*Oggetto:* [ID\_7388] SPIANAZZOLA (BT)-BANZI (PZ)-GENZANO DI LUCANIA (PZ): *Impianto agrovoltaioco della potenza nominale di 49,37 MW, su una superficie di ca. 100 ha, integrato con un progetto di miglioramento ambientale e valorizzazione agricola, e relative opere di connessione alla rete, ubicato nei Comuni di Spinazzola (BT), in località Salice, Banzi (PZ) e Genzano di Lucania (PZ), fino alla sottostazione di nuova realizzazione collegata alla Stazione elettrica "Genzano".*

Richiesta di Integrazioni-art. 24 del D.Lgs 152/2006.

Fig.2 Inserimento del progetto in istruttoria con gli Impianti agro-voltaici, fotovoltaici ed eolici attualmente in corso di istruttoria (Elaborazione GIS)

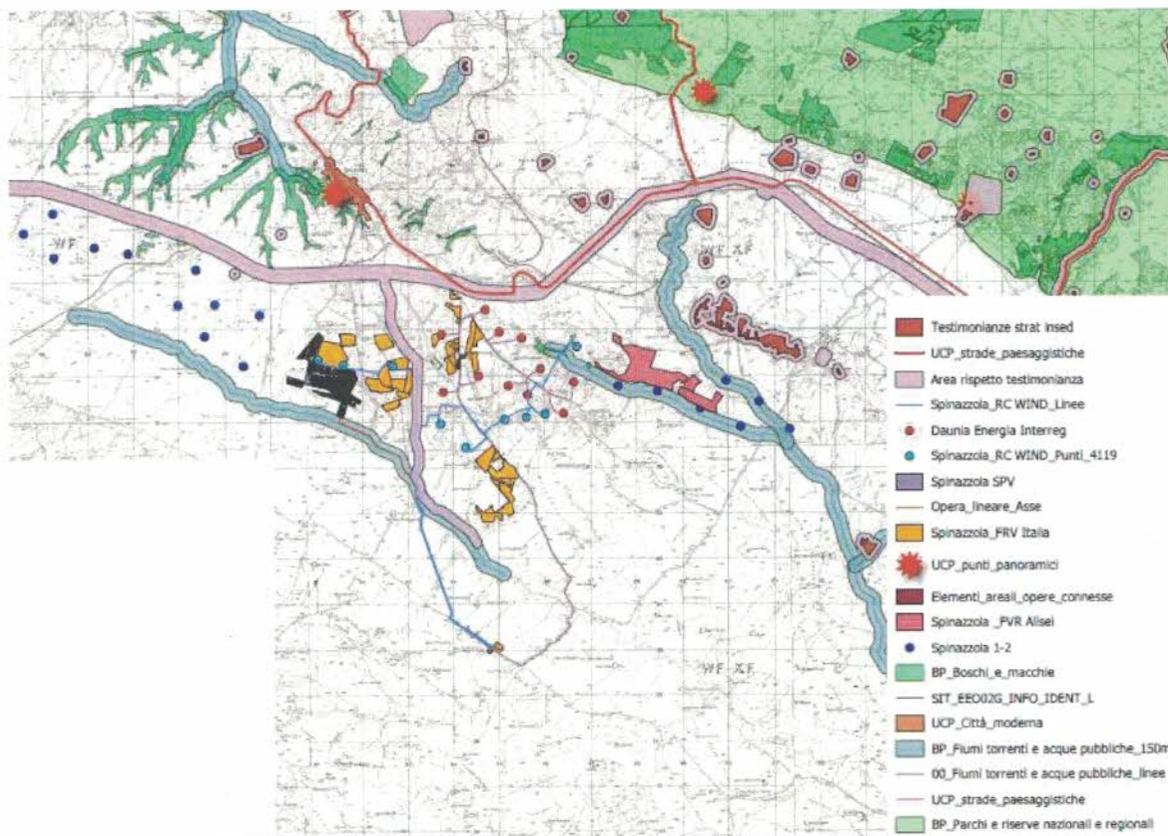
6. Si rileva che l'elaborato 10DS *"Valutazione degli impatti cumulativi"* e l'elaborato 2AET *"Studio degli impatti cumulativi"*, sebbene caratterizzati da diverso codice e diverso titolo, sono identici nei contenuti. Considerato che il comune di Spinazzola è oggetto di localizzazione di numerosi impianti, eolici e fotovoltaici e agro-voltaici, molti dei quali in corso di valutazione, al fine di avere un quadro completo delle possibili future trasformazioni dell'area vasta d'indagine relativa al progetto proposto e richiamando il principio posto alla base quanto indicato all'art. 4, co. 3 del D. lgs. 28/2011 (*"...le Regioni stabiliscono i casi in cui la presentazione di più progetti per la realizzazione di impianti alimentati da fonti rinnovabili e localizzati nella medesima area o in aree contigue sono da valutare in termini cumulativi nell'ambito della valutazione di impatto ambientale"*), che fa riferimento quindi alla necessità di considerare i progetti proposti nella stessa area o in aree contigue (quale è quello proposto, dalla Società FRV Italia S.r.l., in località *"San Vincenzo lo Murro"*, IDVIA 612, con istanza del 21/12/2020, precedente a quella del progetto di cui trattasi), si chiede di elaborare una cartografia in scala adeguata, degli impianti eolici e fotovoltaici esistenti, di quelli autorizzati e di quelli in valutazione presso il MiTE e

presso la Regione/Provincia, avendo cura di identificare ciascun impianto (denominazione, società, identificativo, ecc.). Nel caso di sovrapposizione di impianti, eolici e/o fotovoltaici o di parti di essi (aerogeneratori, piazzole, pannelli fotovoltaici proposti da altre Società), si chiede una rappresentazione cartografica di dettaglio atta a consentire la valutazione di tale sovrapposizione. Si riporta di seguito una cartografia che rappresenta alcuni dei progetti (eolici e fotovoltaici) in corso di istruttoria che interessano l'area oggetto del progetto in esame:
